【論点6】 設置変更許可段階で示したFLIP解析用液状化強度特性の代表性及び網羅性

＜本論点の経緯＞

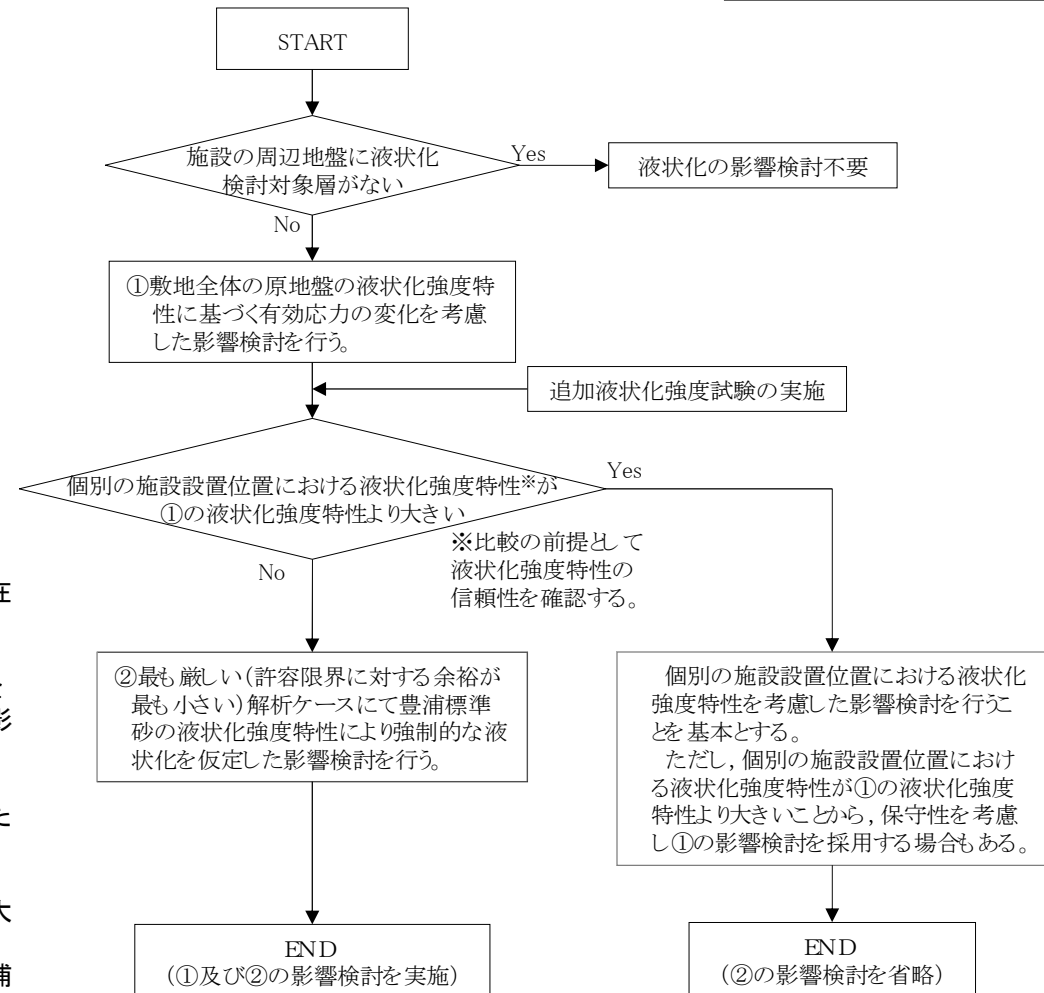
施設毎の液状化影響検討の組合せの設定フローをご説明した。使用済燃料乾式貯蔵建屋について、その設置位置での液状化強度特性に基づき「敷地全体の原地盤の液状化強度特性」を設定した地層は、その液状化強度特性を用いる旨を説明した。

また、主排気筒については地盤改良により「液状化の影響検討不要」となる旨をご説明した。

使用済燃料乾式貯蔵建屋を個別の評価対象とした根拠(他の建屋を除外した理由も含む)及び地盤改良の有無について説明すること。

- 施設の詳細設計において、その周辺地盤に液状化検討対象層が存在しない場合は、液状化の影響検討は不要とする。
- 上記に該当しない施設について、基準地震動 S_g に対して、敷地全体の原地盤に基づく液状化強度特性を用いた有効応力解析による影響検討を行う(①)
- 個別の施設設置位置の液状化強度特性について、信頼性を確認した上で、①の液状化強度特性より大きいかの確認を行う。
- 個別の施設設置位置の液状化強度特性が①の液状化強度特性より大きいことの確認ができない場合は、①の検討において最も厳しい(許容限界に対する余裕が最も小さい)解析ケースに対して、豊浦標準砂に基づく液状化強度特性により強制的な液状化を仮定した影響検討を追加で行う(②)。
- 個別の施設設置位置の液状化強度が①の液状化強度特性より大きいことの確認ができた場合は、個別の施設設置位置における液状化強度特性を考慮した影響検討を行うことを基本とする。
ただし、保守性を考慮し、①の影響検討を採用する場合もある。

屋外重要土木構造物及び津波防護施設は(防潮堤)、敷地の広い範囲に亘って設置されること及び構造物数が多いことから、敷地全体の原地盤の液状化強度特性①による評価と豊浦標準砂の液状化強度特性②による評価を実施中。

使用済燃料乾式貯蔵建屋については、その設置位置での液状化強度特性に基づき「敷地全体の原地盤の液状化強度特性」を設定した地層は、その液状化強度特性を用いる。(当該地層に「豊浦標準砂の液状化強度特性」は仮定しない。)

建屋直下及び試料採取位置近傍での標準貫入試験位置

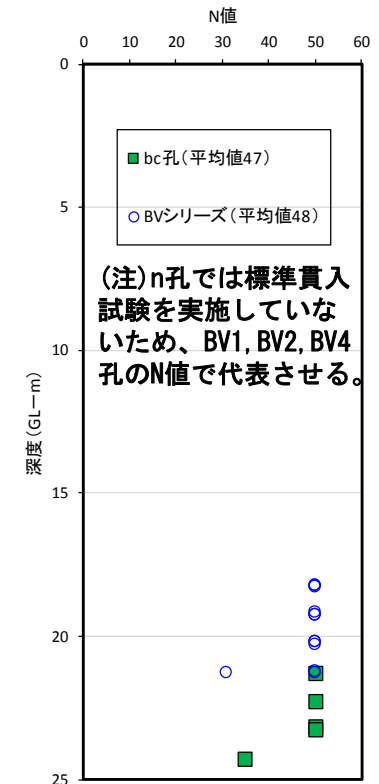
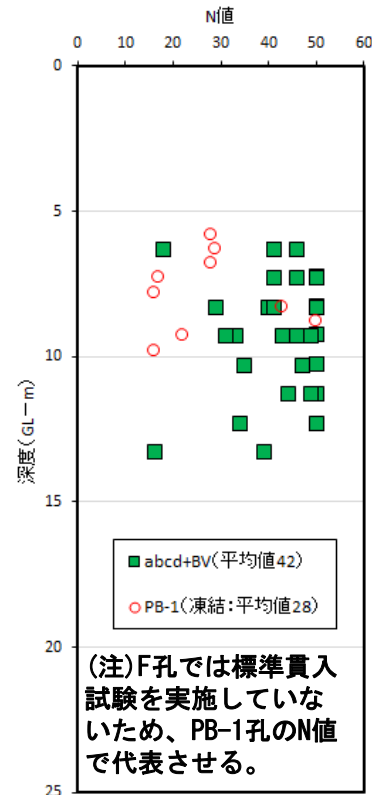
- 液状化強度特性の信頼性として、試験位置の代表性と液状化強度特性の信頼性について検討した。

試験位置近傍でのN値は、その他の位置でのN値と同程度かやや小さい傾向にあるため、試験位置は建屋近傍の地盤に対して代表性がある。

設置位置での液状化強度特性（液状化強度特性の信頼性）

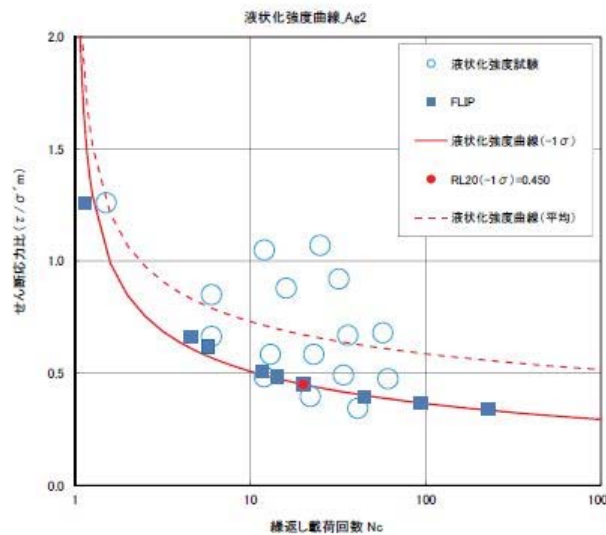
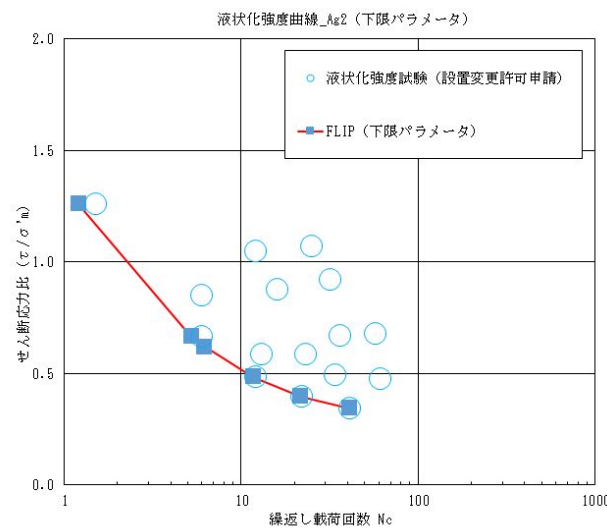
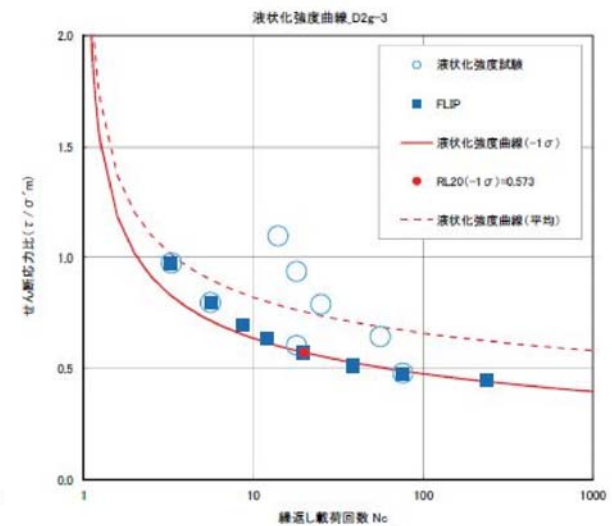
敷地全体の原地盤の液状化強度特性について、液状化強度試験の結果にばらつきを考慮し、 -1σ 相当の液状化強度曲線を設定している。

Ag2層：設定した液状化強度曲線を下回る試験データがあることを踏まえ、試験データの下限を包絡する液状化強度曲線を再設定し信頼性を確保する。

D2g-3層：設定した影響化強度曲線が試験データの下限を概ね包絡しており信頼性があることを確認した。
